Ergänzung zu Sitzungsvorlage Nr. 2023/299

53. Änderung des Flächennutzungs- und Landschaftsplanes der Stadt Friedberg - Sachlicher Teil-Flächennutzungsplan Konzentrationsflächen "Windenergieanlagen" - Beratung der Stellungnahmen aus der öffentlichen Auslegung –

Betreff: 53. Änderung FNP; Sachlicher TFNP Konzentrationsflächen Windenergieanlagen
hier: Stellungnahme der Bundeswehr
Bezug: Ihr Schreiben vom 02.08.2023; Ihr Zeichen: ohne

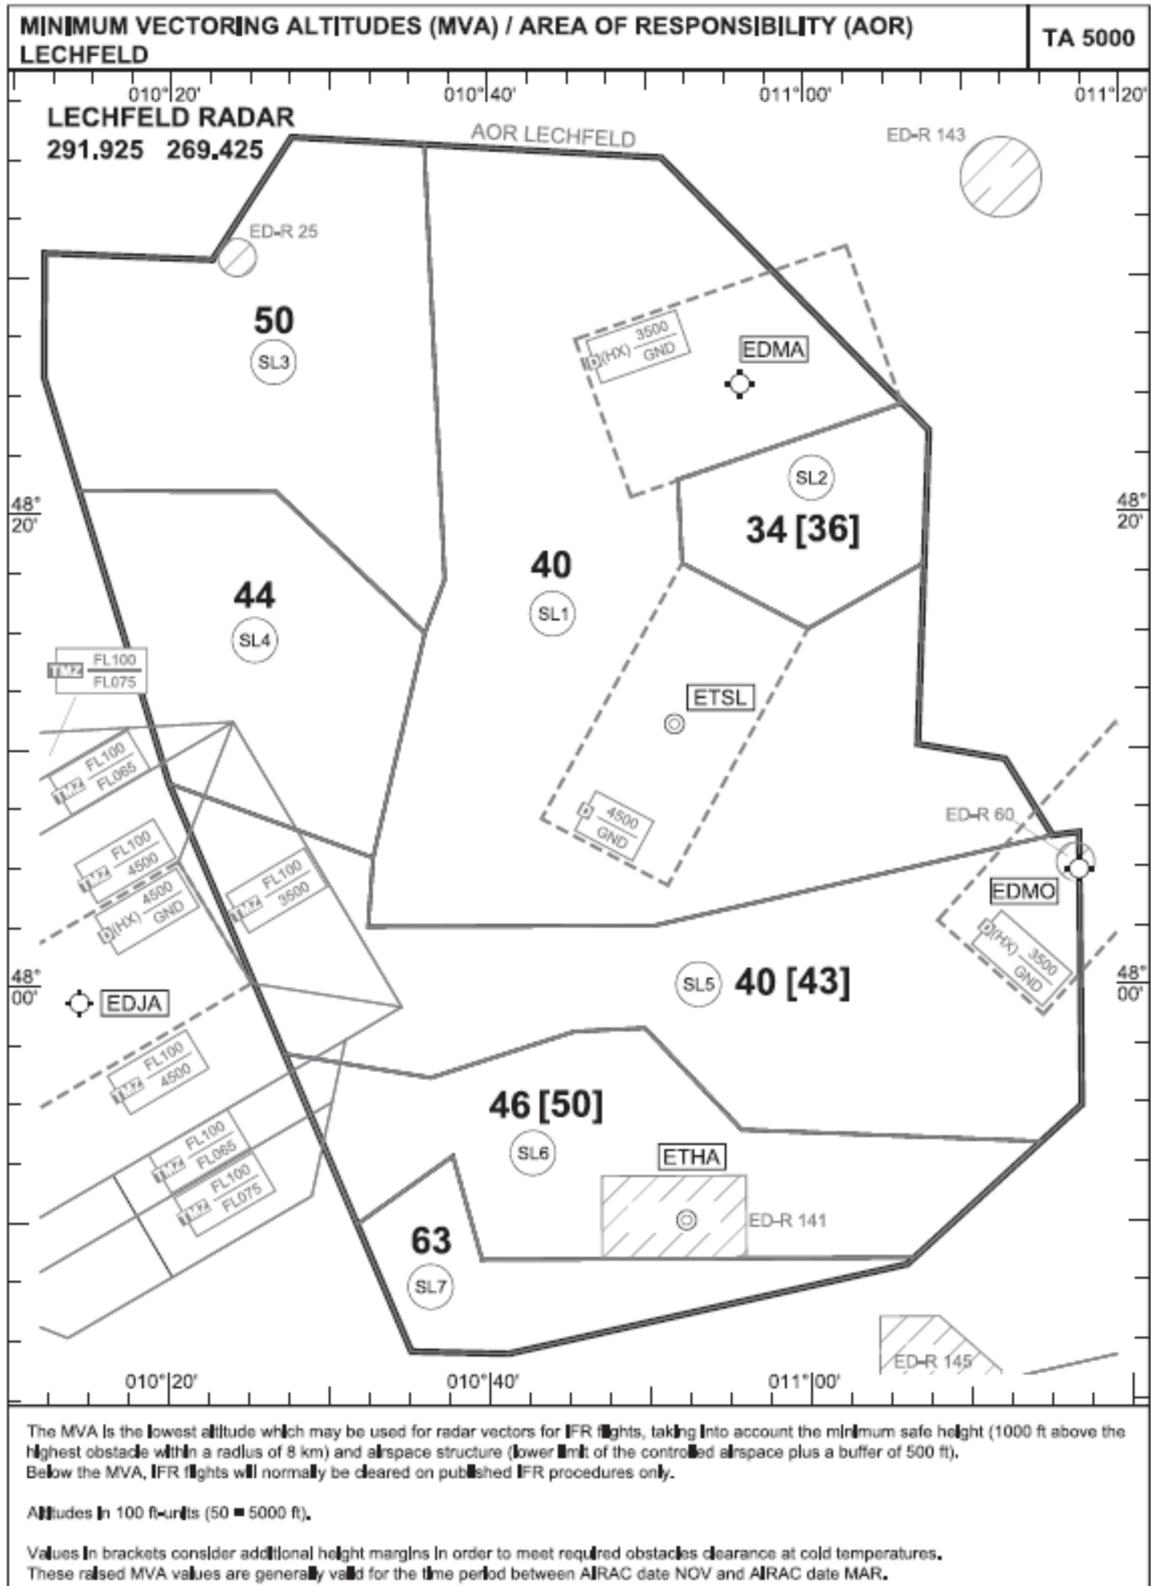
In der Stellungnahme wird festgestellt, dass **aus Sicht der Bundeswehr** im Stadtgebiet Friedberg lediglich eine **max. Bauhöhe bis 736 m ü. NHN** möglich sei. Eine Erläuterung wie die Abweichung zu den Darstellungen im militärischen Luftfahrthandbuch (milAIP) (s. Anlage 2 der Sitzungsvorlage – Begründung, S. 52), anhand dessen von einer max. Höhe von 797,3 m ü. NHN auszugehen wäre, zustande kommt, ist nicht beigefügt und lässt sich von Seiten der Verwaltung auch nicht herleiten.

Die Flächen K-W1, K-W3a, K-W3b und K-W3c befinden sich 19km nordöstlich des Flugplatzbezugspunktes des NATO-Flugplatz Lechfeld und liegen alle im Einflussbereich des MVA-Sektors SL02.

Die max. mögliche Bauhöhe aufgrund der MVA beträgt hier 736 m ü. NHN.

Ich weise darauf hin, dass die beigefügte Karte der Firma Sing zu den verschiedenen MVA des Flugplatzes Lechfeld in einigen Sektoren nicht berücksichtigt, dass es im Umkreis weitere Flugplätze gibt, die mit ihren Bauhöhenbeschränkungen in den Flugplatz Lechfeld hineinragen.

Die Verwaltung empfiehlt in der Begründung unter Zif. 9.3 Folgendes (rot) zu ergänzen:

Die Bundeswehr fordert einen Sicherheits- oder Umrechnungszuschlag. Gem. Stellungnahme des Bundesamtes für Infrastruktur, Umweltschutz und Dienstleistungen der Bundeswehr vom 18.09.2023 beträgt danach die mögliche Bauhöhe aufgrund der MVA im Sektor SL2 jedoch max. 736 m ü. NHN. Nähere Erläuterungen hierzu, insbesondere auf welcher Rechtsgrundlage diese Zuschläge gefordert werden, liegen nicht vor und konnten auch nicht recherchiert werden. Nach den Berechnungen der Stadt kann auch unter Berücksichtigung eines Zuschlages eine Bauhöhe von 797 m NHN realisiert werden. Alle Anlagen, die unterhalb der der Mindesthöhe liegen benötigen keiner Genehmigung der Bundeswehr. Wegen der Diskrepanz in der Angabe der Mindesthöhe wird den Bauwerbern empfohlen vorsorglich die Zustimmung der Bundeswehr zu beantragen.

Diese Beschränkung gilt für jegliche Art baulicher Anlagen, also auch für Windenergieanlagen, für das gesamte Stadtgebiet, bezieht sich aber nur auf die Mindestradarführungshöhen.
